***Objet : Observations écrites relatives au projet d'une carrière d'argile sur Cahaignes, commune déléguée de la commune nouvelle de Vexin-sur-Epte (27)***

Projet de Carrière d'Exploitation d'Argile à Cahaignes  
par l'Entreprise TERREAL

Avis d'expert établi à la demande  
d'un groupe de riverains

**Figure 58 : Cartographie des zones d'impact depuis le réseau viaire et les zones habitées proches**  
(Dossier demande d'AE, p.100)

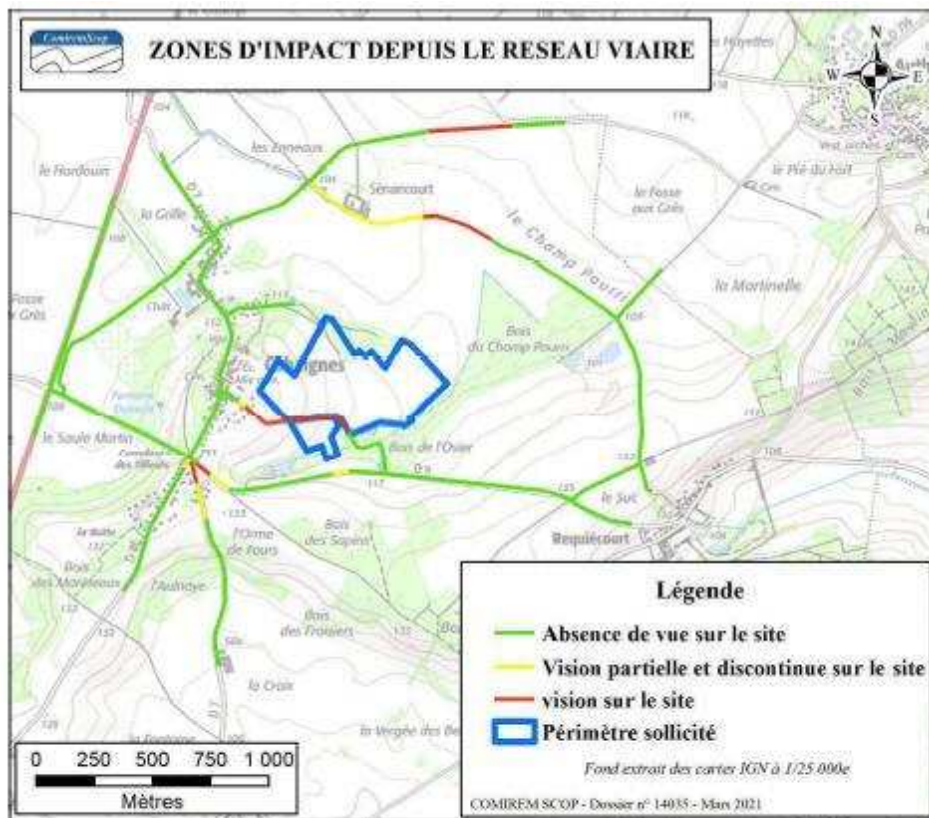
Si le pétitionnaire a prévu des mesures ERC pour limiter ces impacts paysagers, aucune modélisation ou photomontage ne vient permettre d'apprécier l'efficacité de ces mesures, s'agissant des perceptions du projet attaqué depuis les habitations riveraines.

➤ 3.2) – Manque de résistance en cisaillement de l'argile humide – Mécanisme de stabilité du terrain actuel

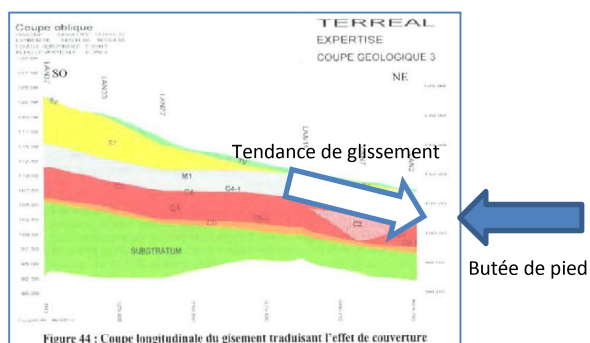
La présence d'eau en profondeur (la nappe phréatique générale, mais également les nappes secondaires sous forme de poches d'eau) pourrait diminuer sensiblement la résistance en cisaillement de la couche d'argile (influence sur la cohésion), d'où une sensibilité au glissement des couches supérieures du terrain, même si les pentes en jeu sont faibles (accentuées sur les schémas par effet de distorsion d'échelles).

Au stade actuel, la colline est stable grâce à cet effet de butée en pied, malgré l'existence de couches glissantes potentielles. Mais la butée disparaît dès l'ouverture de la fouille
